Oggetto: [ID_VIP: 9187] Istanza per il rilascio del provvedimento di VIA PNIEC-PNRR nell'ambito del provvedimento unico in materia ambientale ai sensi dell'art. 27 del D.Lgs. 152/2006, relativa al progetto di un impianto per la produzione di energia elettrica da fonte eolica denominato "CE Brindisi Sud", costituito da 6 aerogeneratori di potenza unitaria pari a 6 MW, per una potenza complessiva dell'impianto di 36 MW, con relative opere di connessione alla RTN, da realizzarsi nei comuni di Brindisi (BR) e Mesagne (BR). **Proponente:** AEI WIND PROJECT I S.r.l.

Parere di competenza

Figura 8. Individuazione delle intersezioni con il reticolo idrogeomorfologico su base ortofoto (da elaborato Studio di compatibilità idraulica e idrologica PR06.pdf)

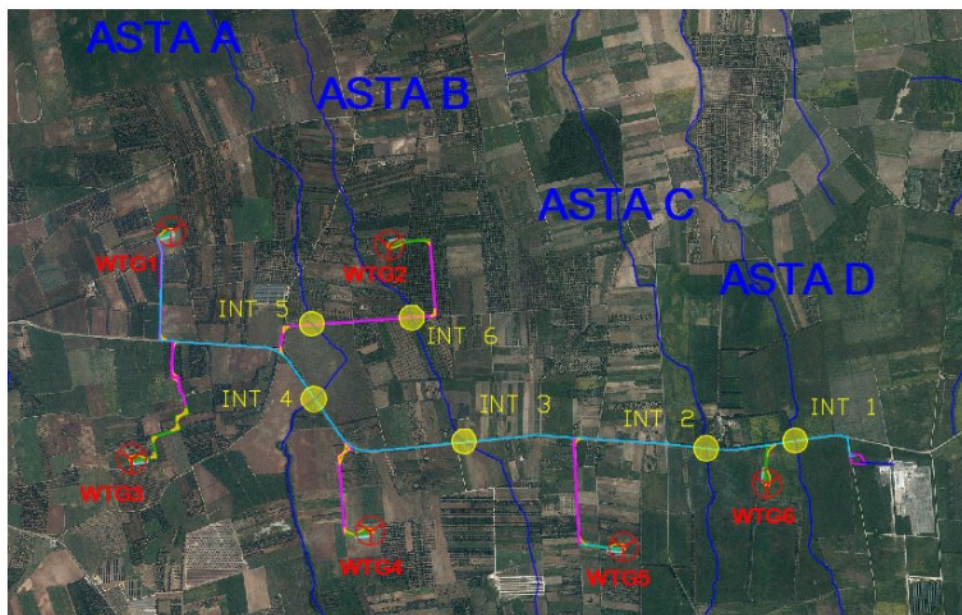
Rispetto alle **Componenti Idro-Geo-Morfologiche**, il PPTR indica esplicitamente di “garantire l’efficienza del reticolo idrografico drenante dei corsi d’acqua e dei canali di bonifica” e di “assicurare la continuità idraulica impedendo l’occupazione delle aree di deflusso anche periodico delle acque”. L’impianto di progetto non presenta interferenza diretta con gli elementi del sistema idrologico se non per il cavidotto che intercetta nel suo tragitto il “Reticolo idrografico di connessione della RER” relativo al Canale presso Masseria Torricella. Si rileva inoltre che, il cavidotto di MT interseca il reticolo idrografico in sei punti distinti, come si evince dalla figura che segue.

Figura 19. Punto di vista 13 foto-inserimento post operam

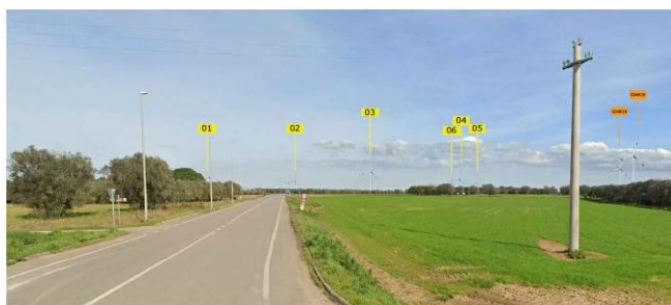
“Il punto di Vista n.13, non è molto lontano dall’area di impianto (2700 m), è posto sulla SS605, perimetrata dal PPTR come UCP Strada a valenza paesaggistica, nei pressi dell’abitato di Mesagne. Da tale punto l’impianto in oggetto è visibile (6 turbine)”.

L’impianto di progetto risulta oltremodo visibile dalle Strade a valenza paesaggistica individuate, e dalle testimonianze della stratificazione insediativa, dalle quali l’effetto selva tra impianto di progetto e gli aerogeneratori realizzati/autorizzati/in istruttoria (l’impianto “Mondonuovo” con ID 4819 è in fase di realizzazione) è notevolmente ingente. La dinamicità del punto di vista dell’osservatore che percorre le suddette strade, consente di abbracciare nel tempo di percorrenza tutta l’area di intervento in una visuale ad ampio raggio ed in movimento, comportando notevoli impatti in ragione dell’accostamento degli aerogeneratori di progetto a siti culturali di notevole rilievo, compromettendo le relazioni funzionali e paesaggistiche con il contesto agrario circostante di pregio.

Figura 21. Inquadramento su cartografia aree non idonee (da elaborato AM_01_PGT.pdf)

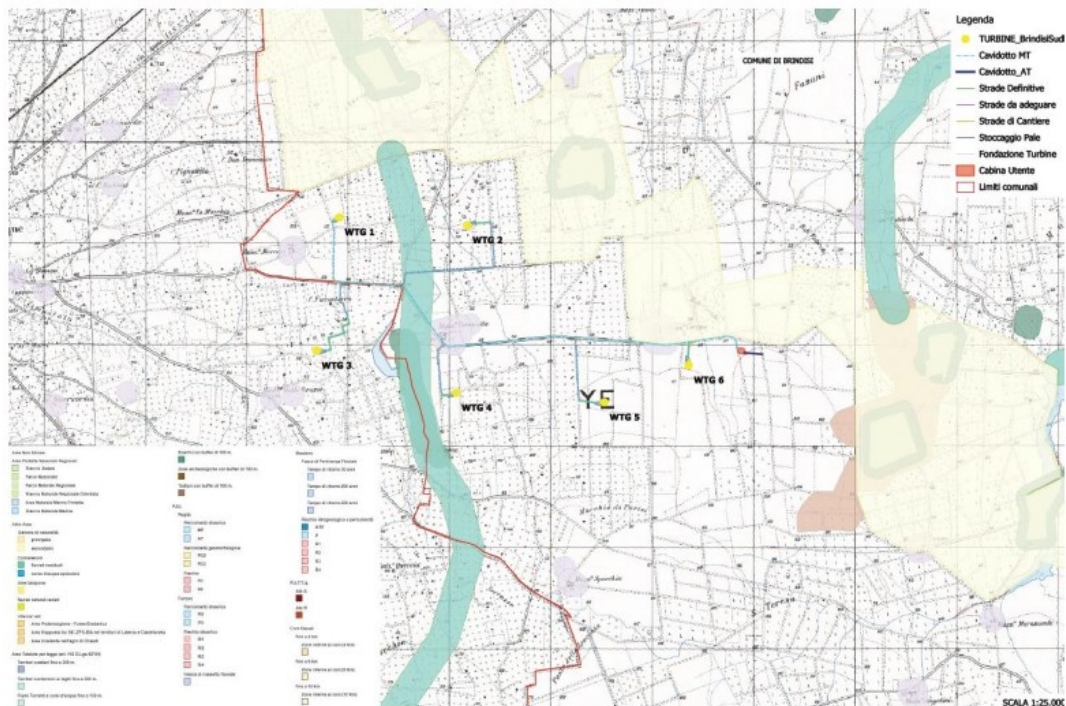
Il cavidotto attraversa **aree non idonee** definite “*connessioni fluviali residuali*” e “*segnalazioni carta dei beni + buffer di 100 m*” di cui all'allegato II al R.R. 24/2010. Inoltre, lo stesso allegato evidenzia che l'area SIC riferita al “*Bosco di Santa Teresa*”, nelle cui adiacenze si sviluppa l'intero parco eolico, è il bosco di *Quercus suber* più esteso e meglio conservato, in buone condizioni vegetazionali, pertanto **area non idonea** per la realizzazione di impianti.
